Dodatok č.1**k ZMLUVE O DIELO č. 2017/0135**

"Rekonštrukcia monobloku a rozvodov IS NsP Prievidza (Operačné sály)" - NsP Prievidza so sídlom v Bojniciach"
(ďalej tiež len „Zmluva o Dielo“ alebo „ZoD“)

Dôvodová správa ku zmenám spojených s výstavbou stavby „Rekonštrukcie monobloku a rozvodov IS NsP Prievidza (Operačné sály) - NsP Prievidza so sídlom v Bojniciach“

4. Strešná konštrukcia Bloku F, G nebude vybúraná

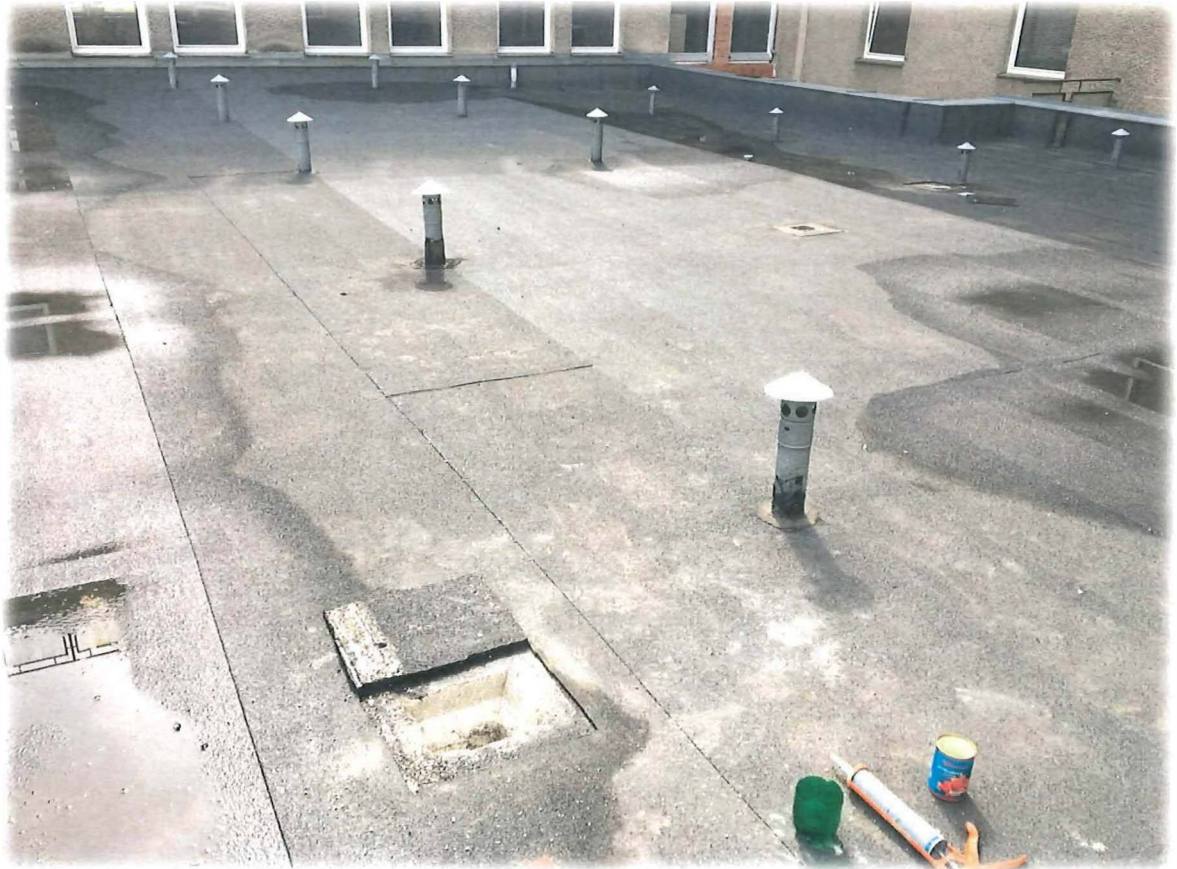
Pre úsporu nákladov navrhujeme, ponechať pôvodné vrstvy strešného plášťa nad blokom F, G t.j. aby neboli vybúrané v zmysle projektovej dokumentácie. Pôvodné vrstvy sa zateplia 100 mm polystyrénom a 100 mm minerálnou izoláciou a zaizoluje sa táto konštrukcia mPVC fóliou hr. 1,5 mm. Takáto konštrukcia bude spĺňať projektované teplototechnické parametre. Navrhujeme nerealizovať vegetačné a drenážne vrstvy plochej strechy, vzhľadom ku veľkému požiarnemu riziku spojenému s touto vegetačnou vrstvou.

Foto jestvujúcich podlahových vrstiev :

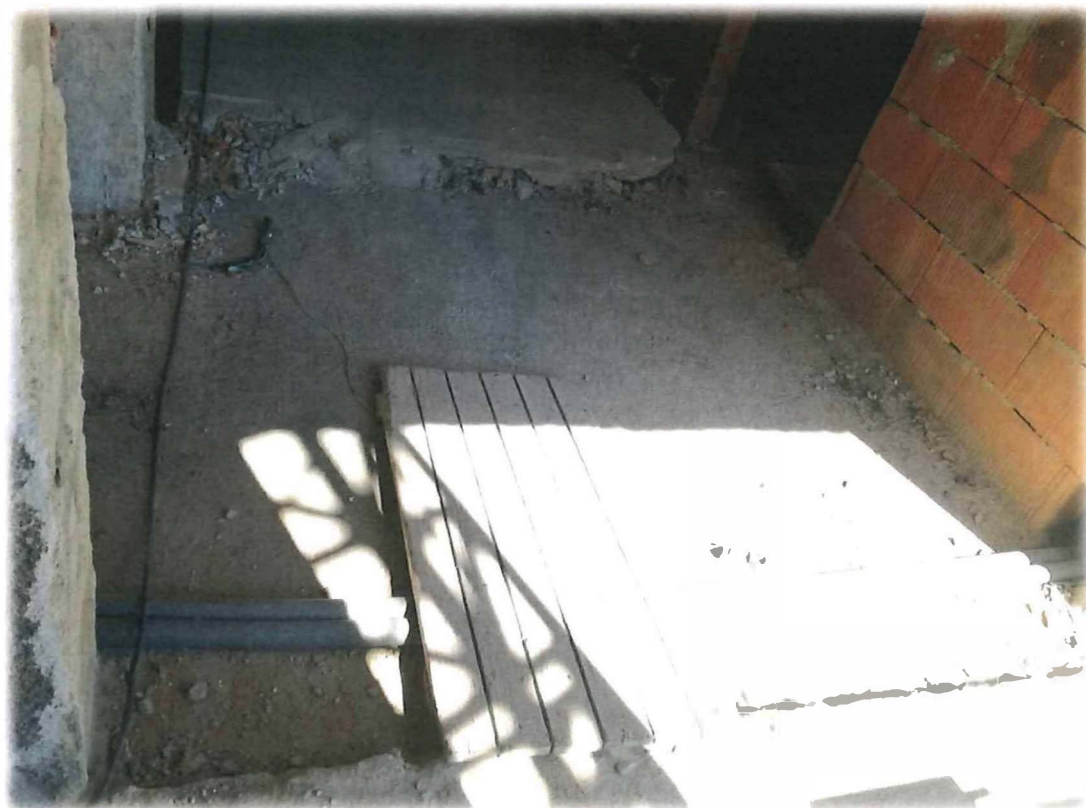
Skutočná zistená a testovaná súdržnosť podlahových vrstiev (betónový poter + škvárový podsyp) na 1NP, 2NP, 3NP bloku F, G nie je dostatočná pre pokládku ďalších projektovaných podlahových vrstiev, nakoľko vykazujú praskliny, defekty,

rôzne výškové úrovne. Pôvodné podlahové vrstvy navyše nie sú izolované voči kročajovému hluku. Pre zabránenie z toho vyplývajúcich defektov a konštrukčných porúch na nových podlahových konštrukciách navrhujeme vybudovanie pôvodných betónových poterov a škvárových podsypov a ich nahradenie novými betónovými poterami a kročajovou izoláciou. Ak by sa tieto konštrukčné vrstvy nevybúrali budova by nespĺňala hygienické nároky na kročajovú nepriezvučnosť a navyše na nových finálnych povrchových úpravách by vznikali defekty.

14. Madlá

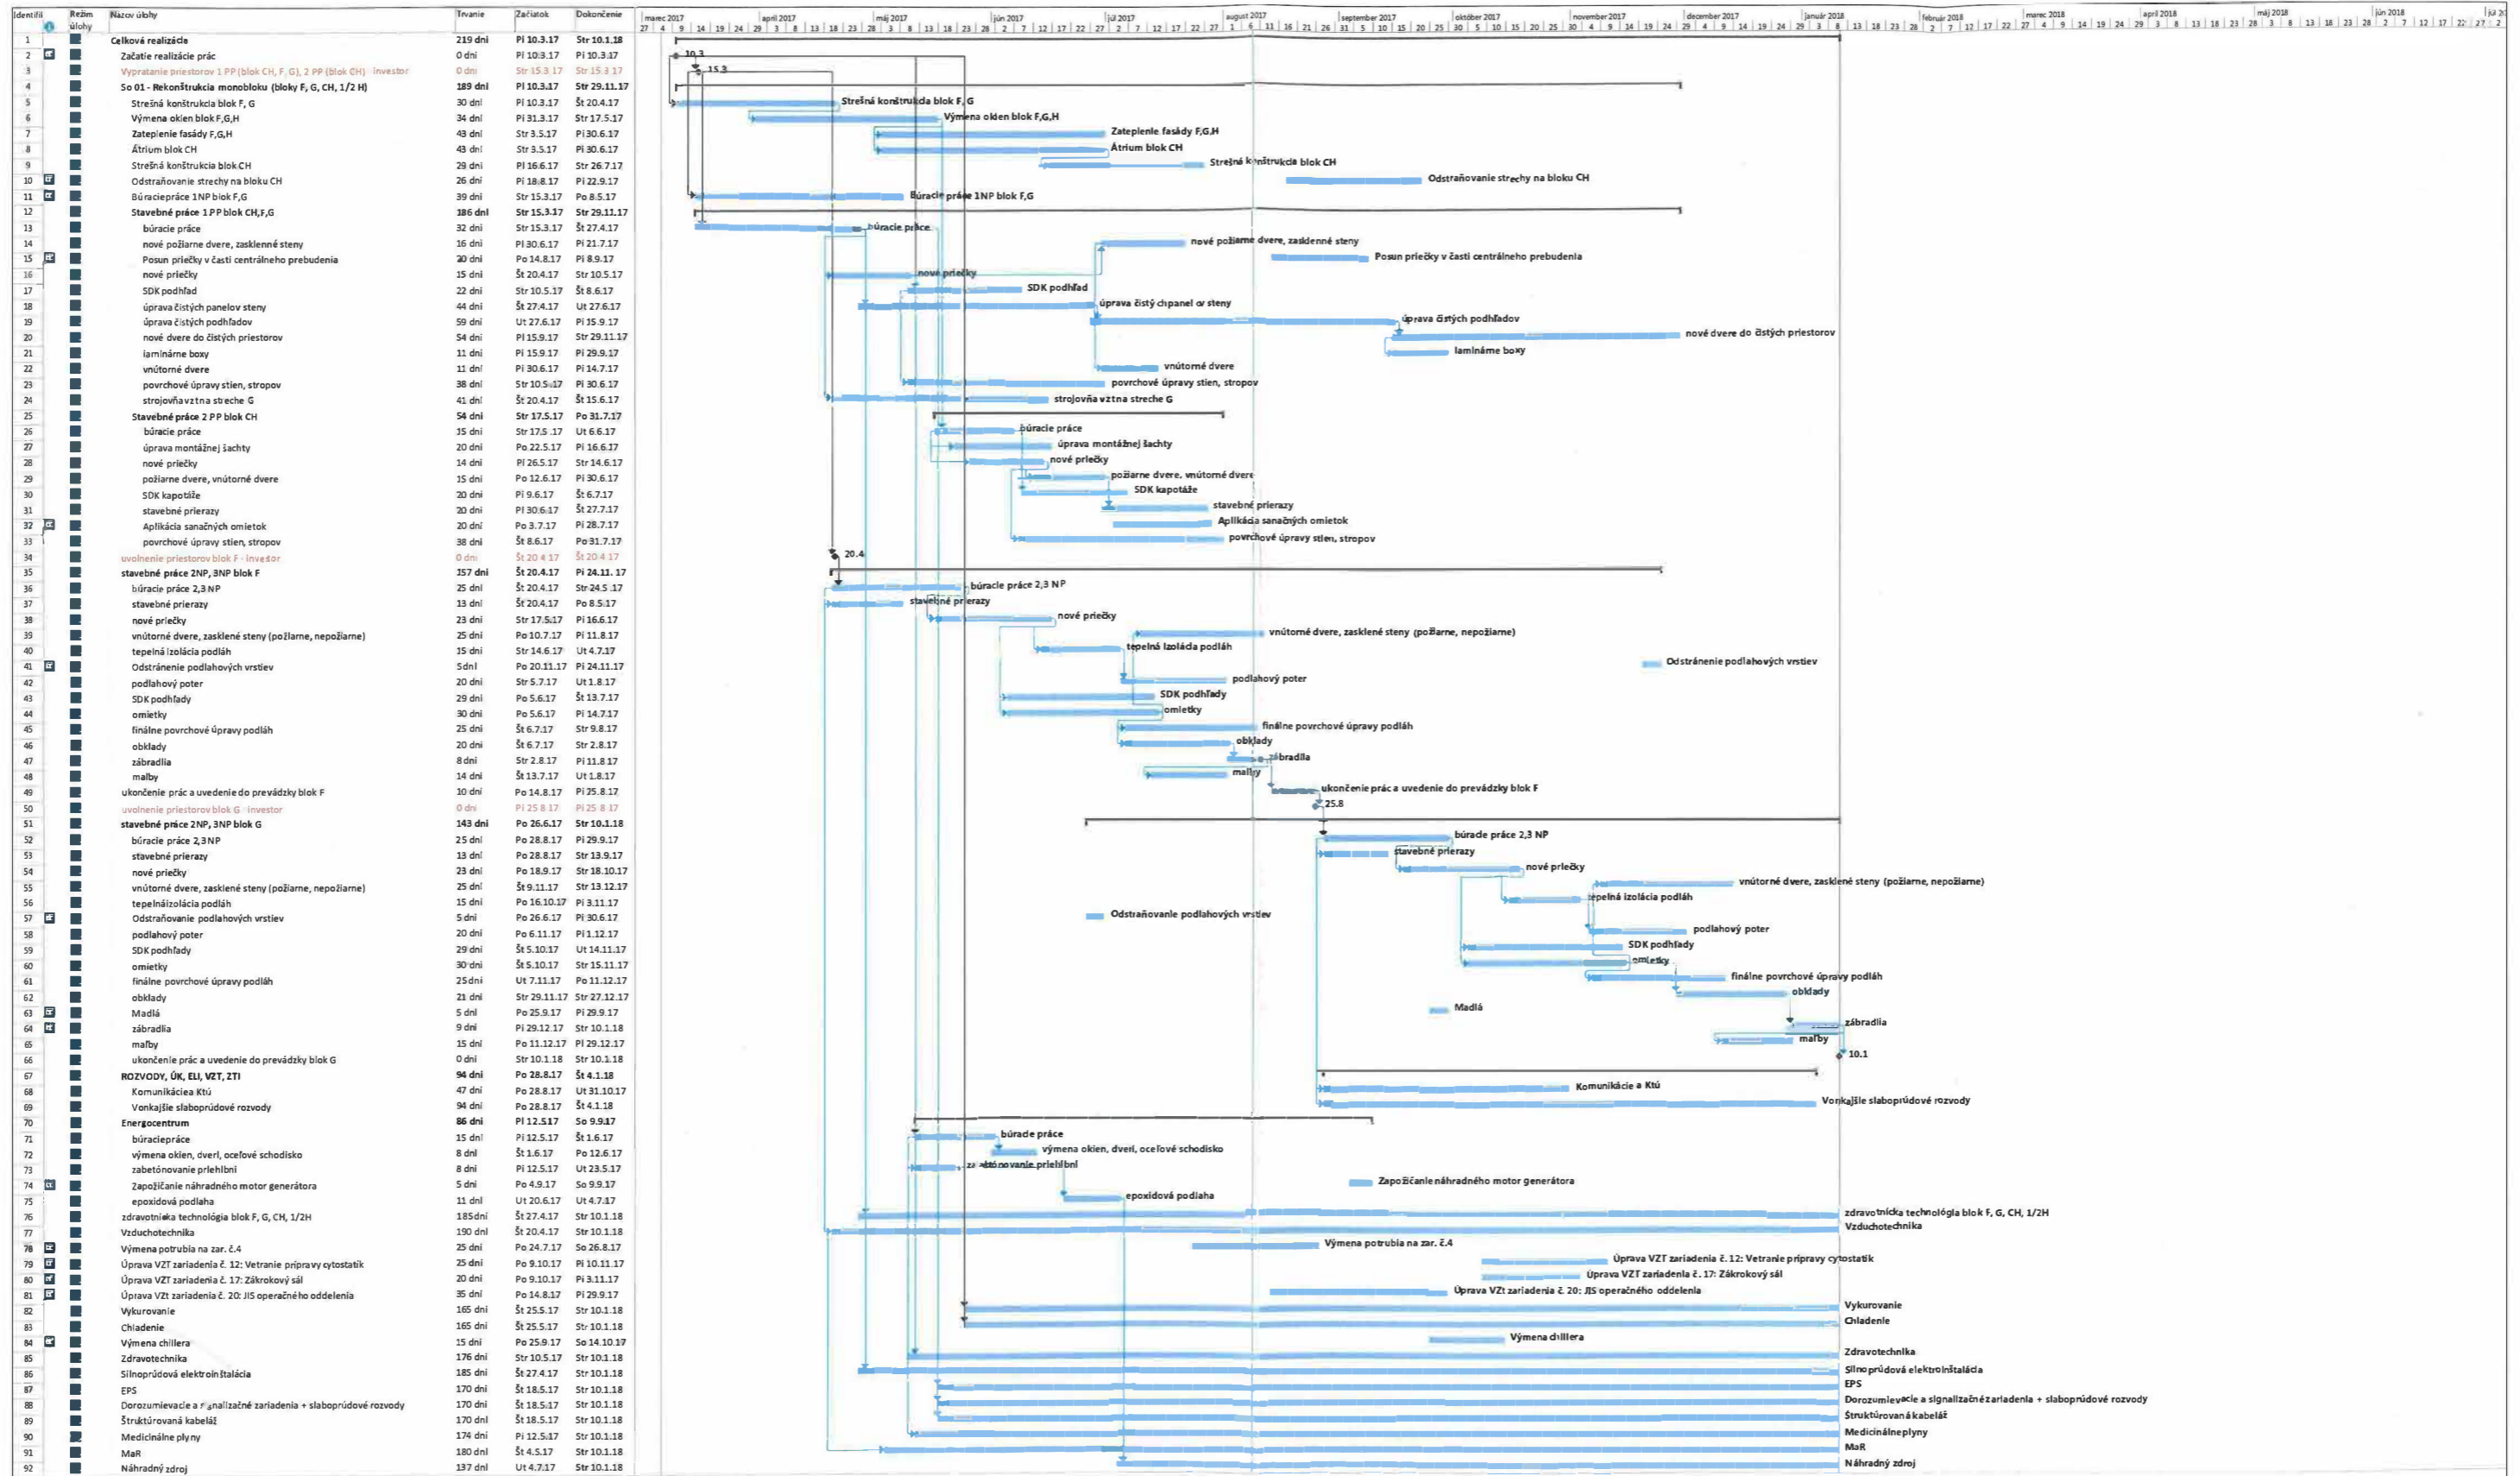
Prevádzka nemocnice si vyžaduje doplnenie madiel na chodbách a sociálnych zariadeniach pre bezpečný pohyb pacientov s obmedzeným pohybom.
